Mission régionale d'autorité environnementale

**Avis délibéré en date du 30 octobre 2018  
de la Mission régionale d'autorité environnementale d'Île-de-France  
sur le projet de requalification du secteur Galliéni  
situé à Villeneuve-la-Garenne (Hauts-de-Seine)**

Illustration 4: Plan masse du projet (source : étude d'impact - page 22)

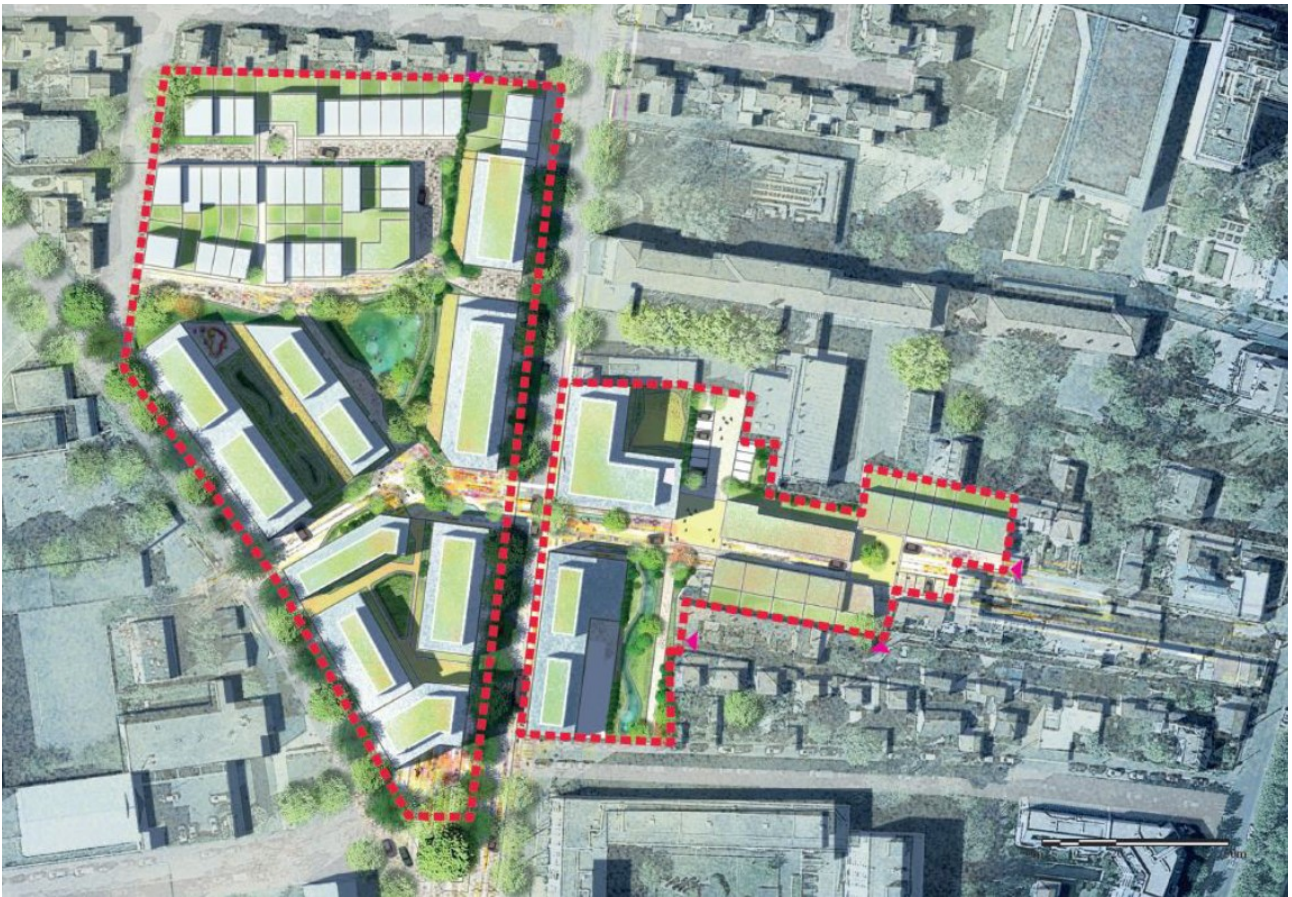
L'étude d'impact indique une hauteur des bâtiments jusqu'à R+7, avec toutefois la possibilité de l'implantation d'un immeuble plus haut de quelques étages sur la pointe sud : « Cette hauteur (R+12) lui conférerait une position de signal et repère urbain dans la ville » (page 23). Les autres documents du dossier de DUP n'évoquent pas cette possibilité et mentionnent des hauteurs différentes<sup>10</sup>.

**La MRAe recommande d'indiquer quelles sont les hauteurs maximales prévues pour les immeubles et d'harmoniser les indications contenues sur ce sujet dans les différents documents.**

Si un immeuble plus grand que R+7 était envisagé (gabarit maximal autorisé par le plan local d'urbanisme (PLU) de la commune en vigueur), il conviendrait alors d'en analyser les incidences, en termes de paysage urbain et d'ensoleillement<sup>11</sup> notamment, ce que ne fait pas en l'état actuel l'étude d'impact.
